## 改善箇所説明図

エンジン制御コンピュータ

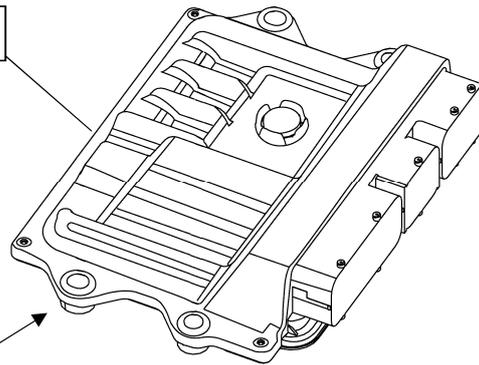
エンジン制御コンピュータにおいて、開発時のアクセル診断制御プログラムが不適切であること及びフェールセーフ制御の評価が不十分であったことにより、特定のアクセルペダル操作を行なった場合にアクセルペダルセンサが故障していると誤判定することがある。そのため、出力を止めるフェールセーフ制御が作動し、走行不能となるおそれがある。

全車両、当該エンジン制御コンピュータのプログラムを修正する。

識別：銀色のシールをモデルナンバープレートの右横に貼り付ける。
